TRANSPORDIAMET

Meie 30.07.2025 nr 7.1-1/25/4055-7

Rae vald Karla küla Kalmari kinnistu ristumiskoha ehitamise nõuded

Joonis 1. Ristumiskoha pikikallade kujundamine

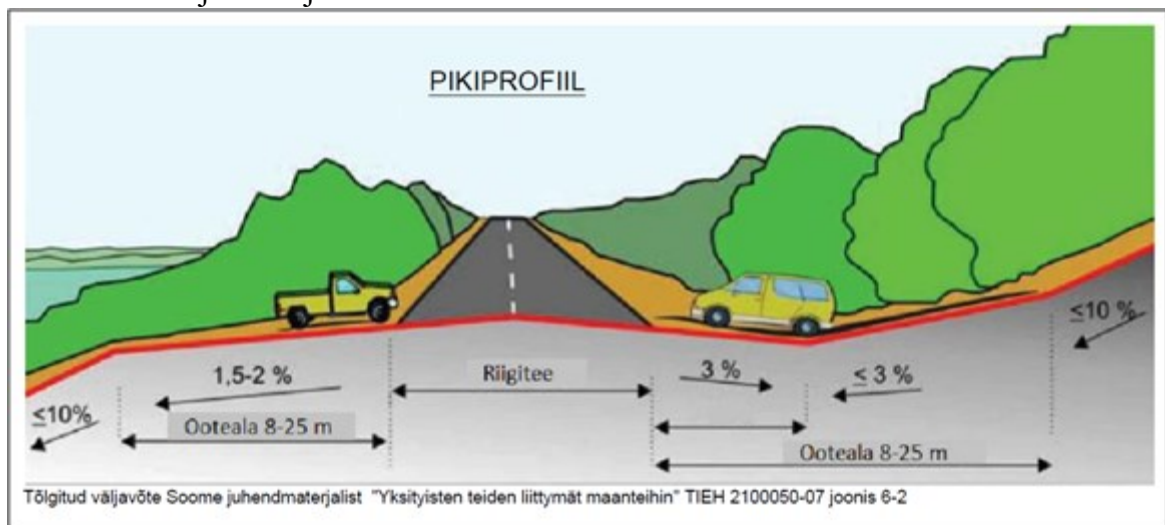
- 9.2. Mõõdistada minimaalselt 20 m raadiuses riigitee teljest kavandatava ristumiskoha asukohal.
- 9.3. Mõõdistusala ja uuringud peavad olema piisavad projekti koostamiseks ja kontrollimiseks.
- 9.4. Mõõdistada olemasolevad riigitee veeviimarid mahus, mis on vajalik eelvoolu tagamiseks.
- 9.5. Projekti kooskõlastamiseks esitamise hetkel peab olema geodeetilise mõõdistuse sh kooskõlastuste vanus kuni üks aasta.
10. Ristumiskoha plaanilahenduse koostamisel lähtuda Transpordiameti tüüpjoonise II põhimõtetest, kuid pöörderaadiused määrata liikluskoosseisu kõige ebasoodsama sõiduki pöördekoridoride järgi. Kujutada pöördekoridoreid joonistel.
11. Ristumiskoht projekteerida riigiteega võimalikult täisnurga all. Ristumiskoha pikikalded määrata vastavalt alltoodud joonise põhimõtetele arvestusega, et riigitee alusele maale sademeveett üldjuhul ei juhitata.
